Advies Toegankelijkheid lijn 11

Den Haag, juni 2016

Eindrapport Toetsing toegankelijkheid lijn 11

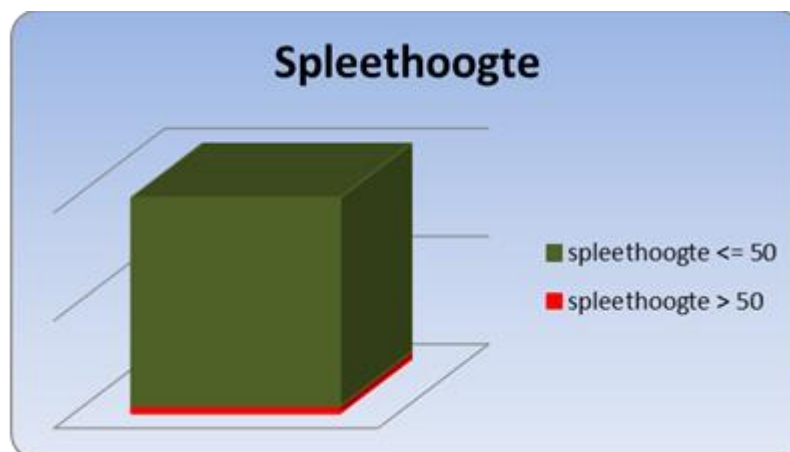
CROW stelt dat bij oplevering van een nieuwe tram of metrolijn, waarbij gebruik gemaakt wordt van nieuwe voertuigen, de spleetbreedte maximaal 50 mm horizontaal en 20 mm verticaal mag zijn (meest ideaal).

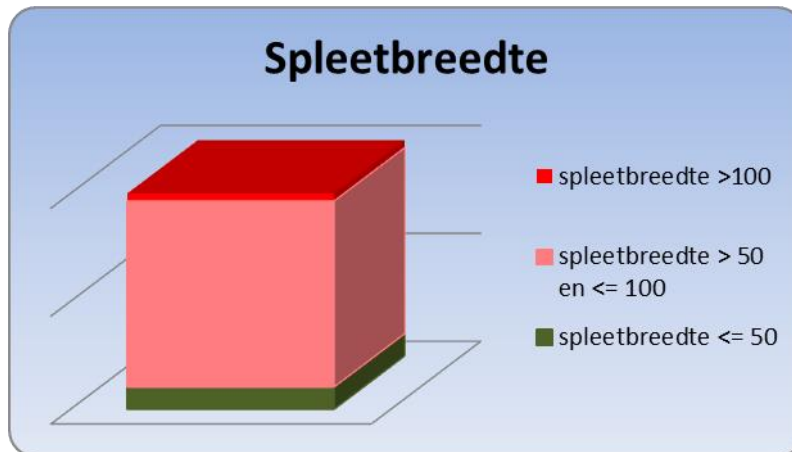
Na verloop van tijd mag door grondzetting en voertuigslijtage de spleet oplopen tot maximaal 75 mm horizontaal en 50 mm verticaal (acceptabel).

Zodra de meetwaarden hierboven komen zal aan verbetering moeten worden gewerkt.
